REHMAT HOMEZ RESIDENTIAL COLONY VILL-KISHANPURA M.C ZIRAKPUR

DRG.NO.185/BG/MCZ DATED 17/2/2017

ਨਗਰ ਕੌਂਸਲ ਜੀਰਕਪੁਰ ਦੀ ਹੱਦ ਅੰਦਰ 30 ਬਿਘੇ-17 ਬਿਸਵੇ-15.50 ਬਿਸਵਾਸੀ ਰਕਬੇ ਦੀ ਟਾਊਨ ਪਲੈਨਿੰਗ ਸਕੀਮ ਦੇ ਲੇ ਆਊਟ ਪਲੈਨ ਦੀ ਤਕਨੀਕੀ ਪ੍ਰਵਾਨਗੀ ਸਬੰਧੀ।

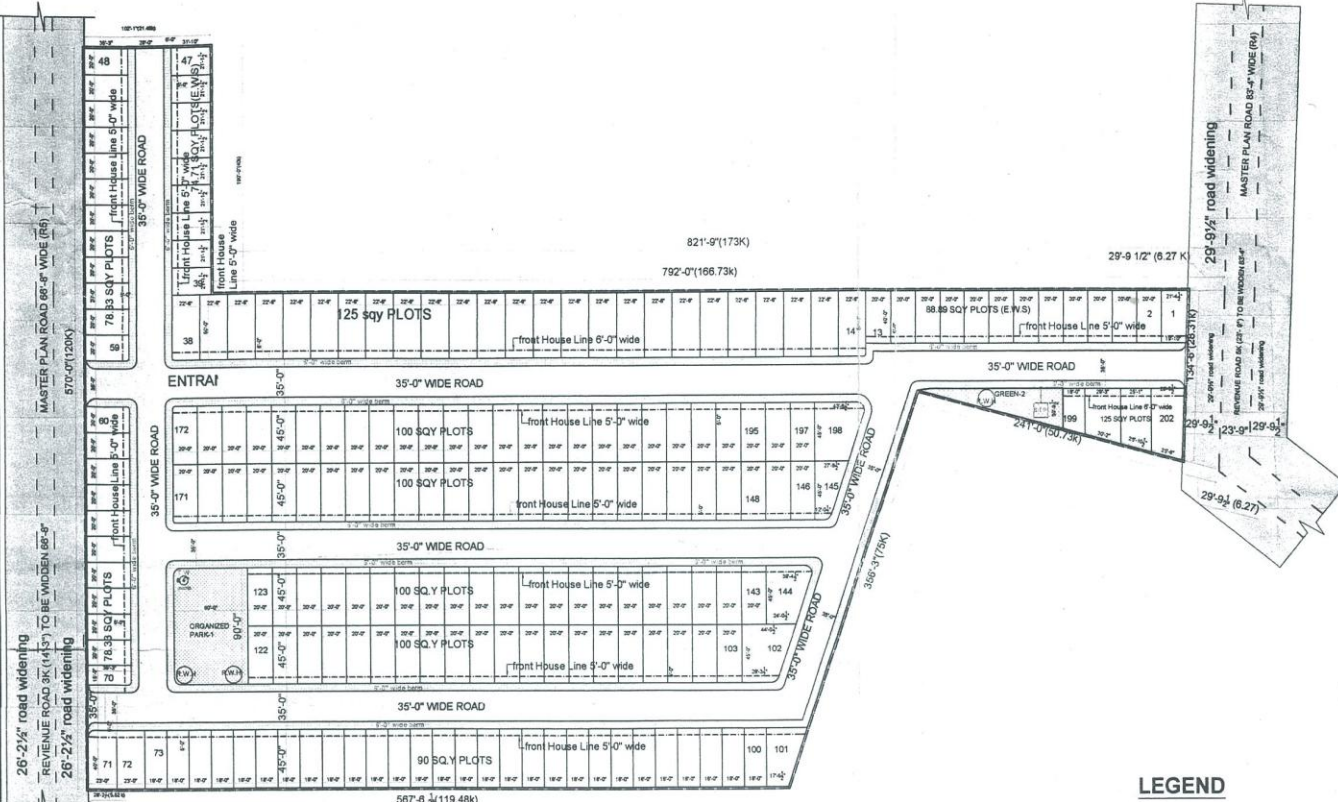
ਉਪਰੋਕਤ ਵਿਸ਼ੇ ਸਬੰਧੀ ਹਵਾਲੇ ਅਧੀਨ ਪੱਤਰ ਨਾਲ ਆਪ ਵਲੋਂ ਭੇਜੇ ਗਏ ਟੀ.ਪੀ. ਸਕੀਮ ਦੇ ਲੇ ਆਊਟ ਪਲੈਨ ਡਰਾਈਂਗ ਨੰਬਰ 23(BB)-MCZ dated 06-01-2017 ਦੀ ਇਸ ਦਫਤਰ ਵਲੋਂ ਘੋਖ ਪੜਤਾਲ ਕੀਤੀ ਗਈ ਹੈ। ਇਸ ਦੀ ਘੋਖ ਪੜਤਾਲ ਕਰਨ ਤੇ ਲੇ ਆਊਟ ਪਲੈਨ ਅੰਦਰ ਹੇਠ ਲਿਖਤ ਸੋਧਾਂ ਕਰਵਾਈਆਂ ਜਾਣੀਆਂ ਲੋੜੀਂਦੀਆਂ ਹਨ:-

- 1) ਲੇ-ਆਊਟ ਅੰਦਰ ਪਲਾਟਾਂ ਵਿੱਚ ਹਾਊਸ ਲਾਈਨ ਮਾਰਕ ਨਹੀਂ ਕੀਤੀ ਗਈ ਪਲਾਟਾਂ ਵਿੱਚ ਹਾਊਸ ਲਾਈਨ ਮਾਰਕ ਕਰਵਾਈ ਹੈ ਅਤੇ ਕੋਰਨਰ ਪਲਾਟਾਂ ਵਿੱਚ ਵਿਜ਼ਨ ਸਪਲੇਅ ਮਾਰਕ ਨਹੀਂ ਕੀਤੇ ਗਏ ਹਨ। ਕੋਰਨਰ ਪਲਾਟਾਂ ਵਿੱਚ ਵਿਜ਼ਨ ਸਪਲੇਅ ਮਾਰਕ ਕਰਨੇ ਬਣਦੇ ਹਨ।
- 2) ਲੇ ਆਊਟ ਅੰਦਰ ਵਾਟਰ ਸਪਲਾਈ ਅਤੇ ਰੇਨਵਾਟਰ ਹਾਰਵੇਸਟਿੰਗ ਆਦਿ ਦੇ ਪ੍ਰਬੰਧ ਨਹੀਂ ਕੀਤੇ ਗਏ ਹਨ ਕਰਨੇ ਬਣਦੇ ਹਨ।
- 3) ਲੇ-ਆਊਟ ਅੰਦਰ ਲੀਜੈਂਡ ਵਿੱਚ ਬਣਾਈਆਂ ਗਈਆਂ ਪਲਾਟਾਂ ਦੀਆਂ ਏਰੀਆ ਡਾਇਗ੍ਰਾਮ ਲੇ-ਆਊਟ ਪਲੈਨ ਦੀ ਉਰੇਐਂਟੀਸ਼ਨ ਅਨੁਸਾਰ ਨਹੀਂ ਹਨ ਪਲਾਟਾਂ ਦੀਆਂ ਏਰੀਆ ਡਾਇਗ੍ਰਾਮ ਲੇ-ਆਊਟ ਪਲੈਨ ਦੀ ਉਰੇਐਂਟੀਸ਼ਨ ਅਨੁਸਾਰ ਬਣਾਈਆਂ ਜਾਣੀਆਂ ਬਣਦੀਆਂ ਹਨ ਅਤੇ ਡਾਇਗ੍ਰਾਮ ਵਿੱਚ ਪਲਾਟ ਨੰ: 205 ਦੀ ਡਾਇਗ੍ਰਾਮ ਬਣਾਈ ਗਈ ਹੈ ਪ੍ਰੰਤੂ ਲੇ-ਆਊਟ ਅਨੁਸਾਰ ਪਲਾਟ ਨੰ: 205 ਨਹੀਂ ਹੈ। ਡਾਇਗ੍ਰਾਮ ਵਿੱਚੋਂ ਪਲਾਟ ਨੰ: 205 ਦੀ ਡਾਇਗ੍ਰਾਮ ਹਟਾਈ ਜਾਣੀ ਬਣਦੀ ਹੈ। ਇਸ ਤੋਂ ਇਲਾਵਾ ਏਰੀਆ ਡਾਇਗ੍ਰਾਮ ਵਿੱਚ ਪਲਾਟ ਨੰ: 100 ਦੀਆਂ ਪੈਮਾਇਸ਼ਾਂ ਲੇ-ਆਊਟ ਅੰਦਰ ਦਿੱਤੀਆਂ ਪੈਮਾਇਸ਼ਾਂ ਨਾਲ ਮੇਲ ਨਹੀਂ ਖਾਦੀਆਂ ਹਨ ਇਸ ਸਬੰਧੀ ਸੋਧ ਕਰਨੀ ਬਣਦੀ ਹੈ।
- 4) ਲੇ-ਆਊਟ ਅੰਦਰ ਤਜਵੀਜ਼ ਕੀਤੇ ਗਏ ਪਾਰਕ ਆਰਗੇਨਾਈਜ਼ਡ ਨਹੀਂ ਹਨ ਇਸ ਤਰ੍ਹਾਂ ਲੇ ਆਊਟ ਪਲੈਨ ਅੰਦਰ ਲਾਲ ਰੰਗ ਨਾਲ ਸੁਝਾਈਆਂ ਗਈਆਂ ਹਨ।

ਉਪਰੋਕਤ ਦੇ ਮੱਦੇਨਜ਼ਰ ਲੇ-ਆਊਟ ਅੰਦਰ ਇਸ ਦਫਤਰ ਵਲੋਂ ਲਾਲ ਰੰਗ ਨਾਲ ਕੁਝ ਸੋਧਾਂ ਸੁਝਾਈਆਂ ਗਈਆਂ ਹਨ। ਆਪ ਨੂੰ ਇਸ ਦੀ ਤਕਨੀਕੀ ਪ੍ਰਵਾਨਗੀ ਇਸ ਸ਼ਰਤ ਤੇ ਦਿੱਤੀ ਜਾਂਦੀ ਹੈ ਕਿ ਲੇ ਆਊਟ ਪਲੈਨ ਅੰਦਰ ਲਾਲ ਰੰਗ ਨਾਲ ਸੁਝਾਈਆਂ ਗਈਆਂ ਸੋਧਾਂ ਦੇ ਮੱਦੇ ਨਜ਼ਰ ਮੌਕੇ ਦੀ ਸਥਿਤੀ ਵੇਗਿਛਾਈ ਕਰਕੇ ਉਸ ਅਨੁਸਾਰ ਸਕੀਮ ਦਾ ਸੋਧ ਕੀਤਾ ਨਵਾਂ ਲੇ ਆਊਟ ਪਲੈਨ ਤਿਆਰ ਕਰ ਲਿਆ ਜਾਵੇ ਅਤੇ ਉਸ ਅੰਦਰ ਇਹ ਯਕੀਨੀ ਬਣਾ ਲਿਆ ਜਾਵੇ ਕਿ ਸੇਲੇਬਲ ਰਕਬਾ 65% ਦੇ ਅਧੀਨ ਹੀ ਰਹੇ ਅਤੇ ਉਸ ਦਾ ਨਵਾਂ ਨੰਬਰ ਅਤੇ ਮਿਤੀ ਲਾਊਟ ਉਪਰੰਤ ਉਸ ਦੀਆਂ 2 ਕਾਪੀਆਂ ਇਸ ਦਫਤਰ ਦੇ ਰਿਕਾਰਡ ਹਿੱਤ ਭੇਜ ਦਿੱਤੀਆਂ ਜਾਣ। ਉਸ ਉਪਰੰਤ ਸਕੀਮ ਸਹਿਤ ਸਡਿਊਲ ਆਫ ਕਲਾਜਿਜ਼, ਪਬਲੀਕੇਸ਼ਨ ਆਦਿ ਦਾ ਲੋੜੀਂਦਾ ਲੀਗਲ
